**INFORME DE HITO DE CONTROL
N° 002-2026-OCI/0430-SCC**

**OBRA: “RENOVACIÓN DE SISTEMA DE ABASTECIMIENTO
DE AGUA POTABLE RED DE ALCANTARILLADO BUZON Y
CONEXIONES DOMICILIARIAS EN EL LA JIRON O HIGGINS
DISTRITO DE SAN VICENTE DE CAÑETE PROVINCIA
CAÑETE DEPARTAMENTO LIMA”, CON CUI N.º 2689646**

**HITO DE CONTROL N° 1 - CONTROL TÉCNICO - ADMINISTRATIVO
DEL AVANCE DE EJECUCIÓN DE OBRA Y VALORIZACIÓN DE
OBRA**

"Plano de Conexiones – Alcantarillado Sanitario", Lamina N° CD-01, registrado en el aplicativo SEACE 3.0

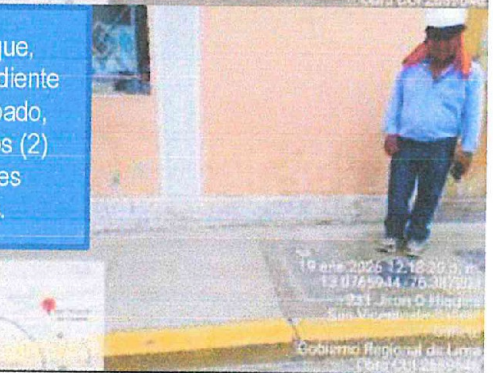
Según el Plano denominado: "Plano de Conexiones – Alcantarillado Sanitario", Lamina N° CD-01, registrado en el aplicativo SEACE 3.0, se evidenció que el Lote n.° 13 colindante con el Bz-3 proyecto en el Expediente Técnico la ejecución de 2 conexiones domiciliarias de desagüe; sin embargo, el Lote n.° 89 colindante con el Bz-4 según el Expediente Técnico no proyecto la ejecución de conexión domiciliaria de desagüe. Tal como se muestra en la imagen siguiente:

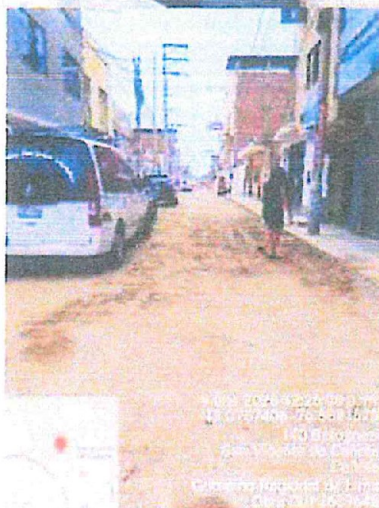
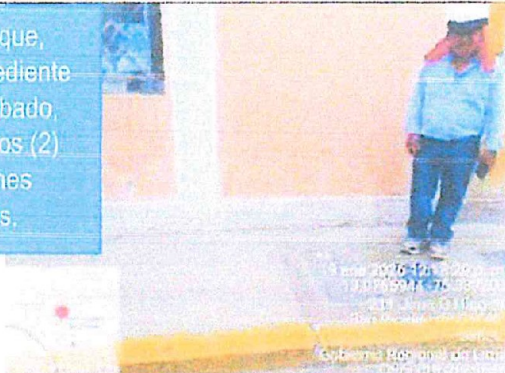
Se evidenció que se encuentra pendiente la culminación de la colocación de la cama de apoyo en las secciones transversales colindantes a las viviendas y a las cajas de desagüe.

De acuerdo con lo manifestado por el supervisor y el residente de obra, en este punto de la intervención se ha identificado una propiedad de carácter público que, conforme a lo establecido en el expediente técnico, no cuenta con instalación de tubería de desagüe. No obstante, se ha señalado que dicha condición se pretende compensar mediante la ejecución de una (1) caja de desagüe, considerando que en otra vivienda se ha previsto la ejecución de dos (2) cajas de desagüe a pesar de ser solo una vivienda, a fin de mantener el metrado cuantificado en el expediente técnico.

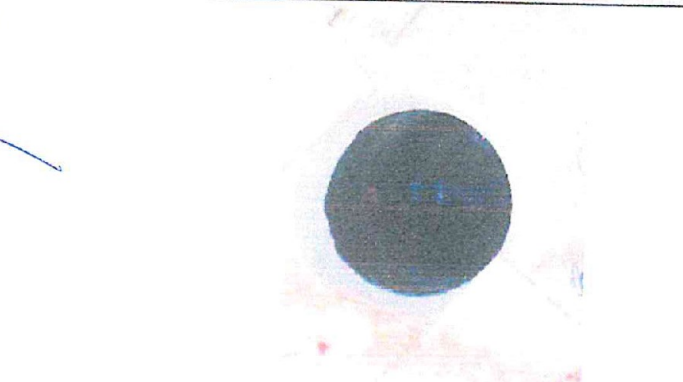
Según lo manifestado por el supervisor y el residente de obra, en este punto de la intervención existe una vivienda de propiedad privada que ha solicitado formalmente a la Entidad, mediante comunicación escrita, la instalación del servicio de desagüe; no obstante, se informó que dicha solicitud se encuentra pendiente de respuesta por parte de la Entidad y de la Supervisión.

Imagen n.º 77:

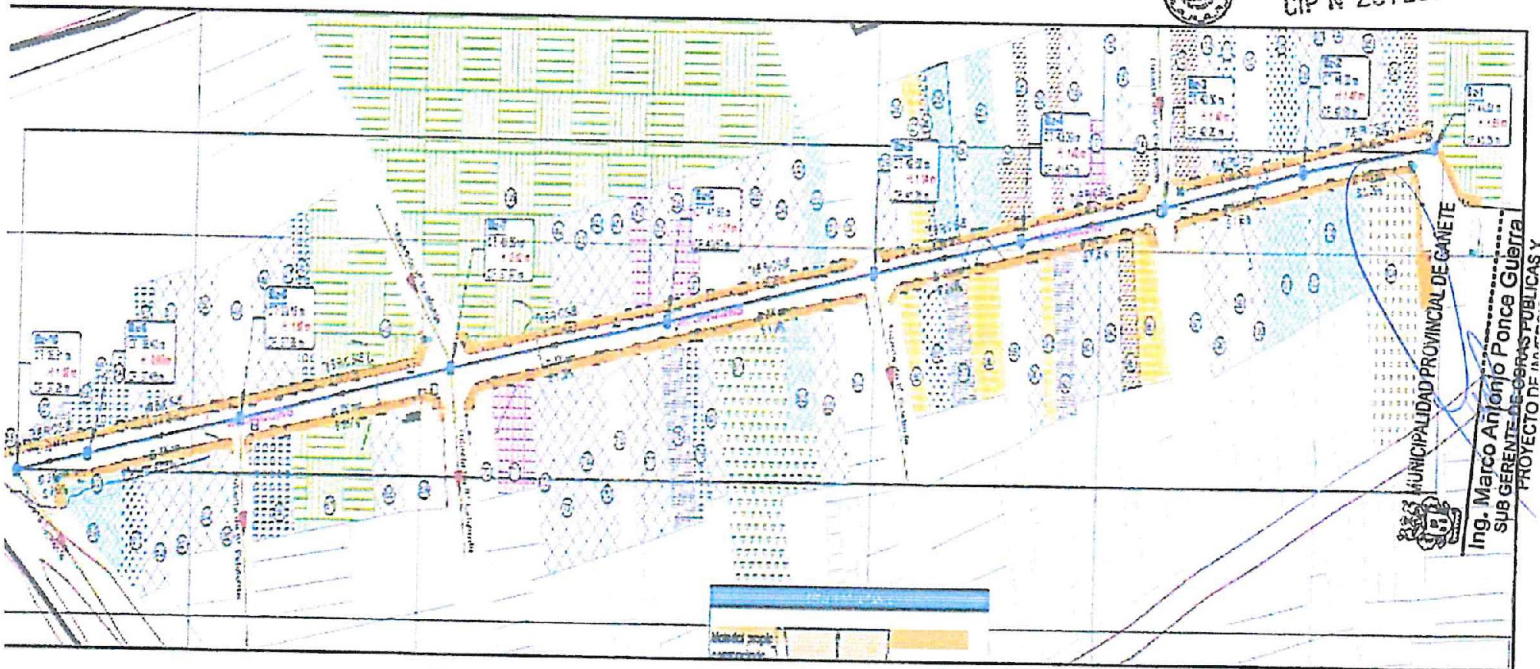
En los interiores de los Buzones N.º 07, 06, 05 de la red de desagüe, se observaron que los tubos que conectan a los Buzones son de concreto y durante el procedimiento constructivo se están demolviendo los cuales están siendo reemplazados por PVC, en una longitud de 1.2 m.
